Fernwärmebesicherungsanlagen Mannheim, Standort „Rhein Ufer Neckarau“ (RUN)

**Geplante Verschiebung der Schornsteine
Hier: Stellungnahme zu den schalltechnischen Auswirkungen**

Notiz Nr. M158697/04

Abbildung 2. Bisherige Lage der Schornsteine (Einkreisung schwarz-gepunktet) [1] und skizzierte neue Standorte (Einkreisung rot) – Lageplan nicht genordet.

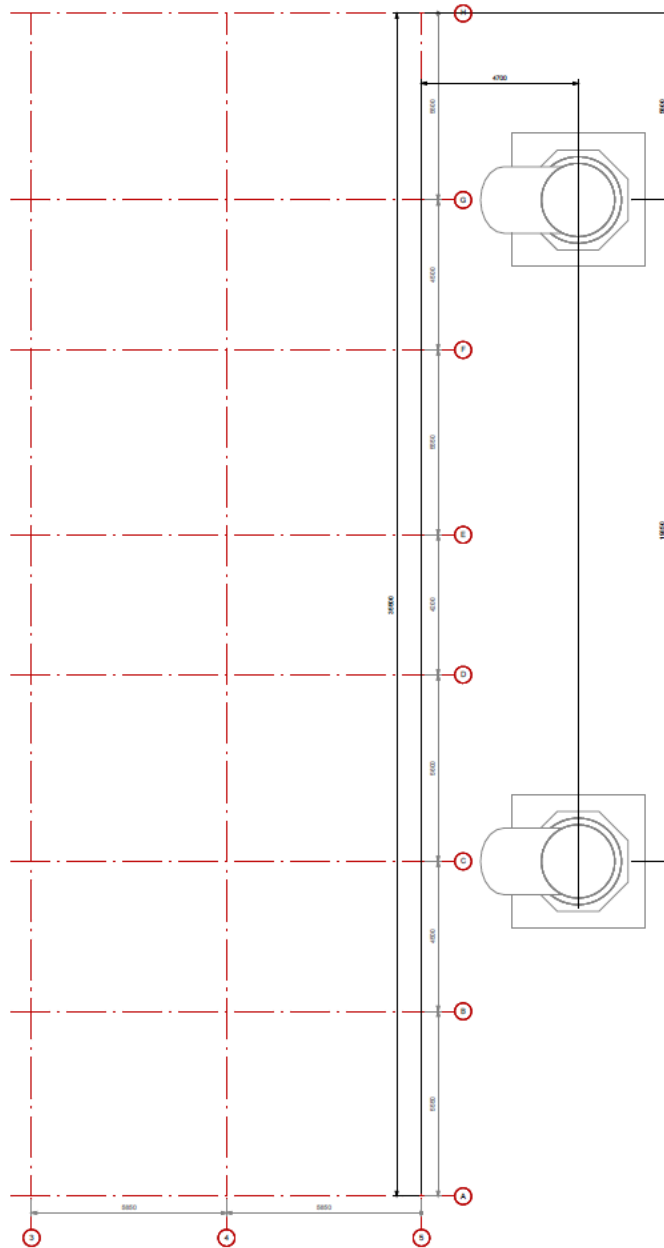
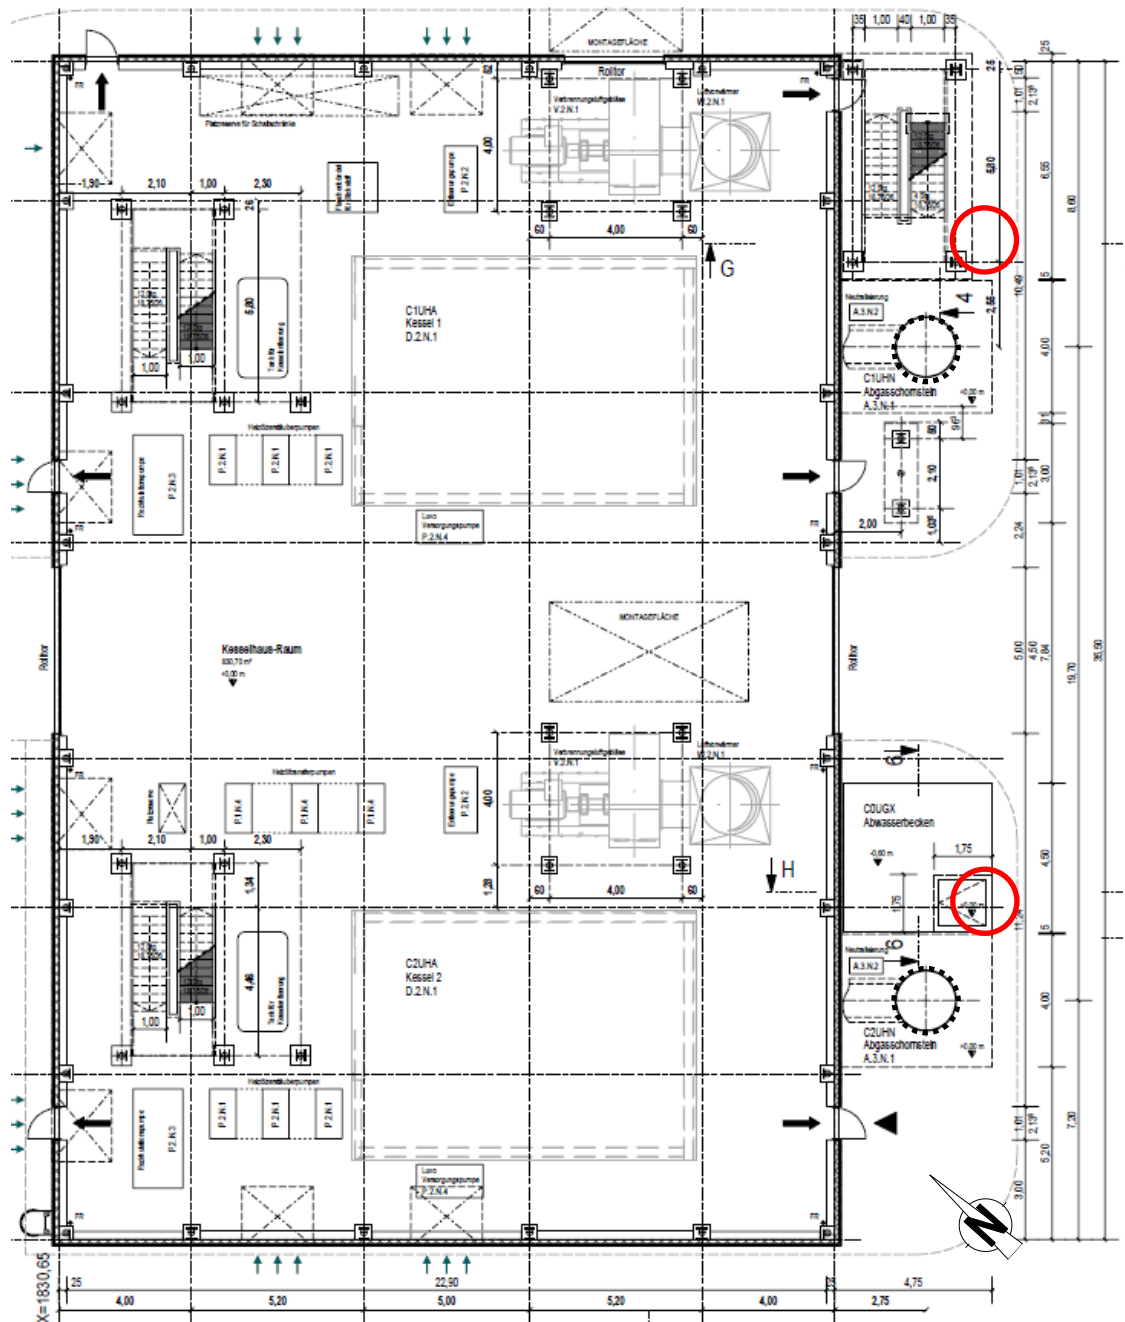
Die im Gutachten, Bericht Nr. M158697/02 vom 21.06.2021, berücksichtigten Standorte der zwei Schornsteine sind in nachstehender Abbildung 2 dargestellt. In dieser Abbildung sind mit roter Einkreisung auch die neuen Standorte skizziert.

Die Schornsteine sollen demnach jeweils ca. 3,5 m nach Osten und ca. 1,0 m nach Norden verschoben werden. Der Abstand zum Kesselhaus wird 4,70 m statt bisher 2,75 m betragen.

- der Verschiebung der Schornsteine um lediglich etwa 3,5 m (in Richtung des maßgeblichen Immissionsortes IO 4),
- der grundsätzlich ebenen Geländeform und
- der unveränderten Ableithöhe (33 m)

davon auszugehen, dass der Einfluss auf die prognostizierten Zusatzbelastungen nur marginal ist.

Ergänzende Berechnungen nach demselben Verfahren (DIN ISO 9613-2 [5]) wie für die schalltechnische Bewertung gemäß Bericht Nr. M158697/02 [2] bestätigen diese Erwartung und zeigen, dass keine höheren Beurteilungspegel resultieren.

Insgesamt gelten daher die grundsätzlichen Aussagen des Berichts Nr. M158697/02 vom 21.06.2021 [2] auch für die um etwa 3,5 m nach Osten und 1,0 m nach Norden verschobenen Schornsteine.
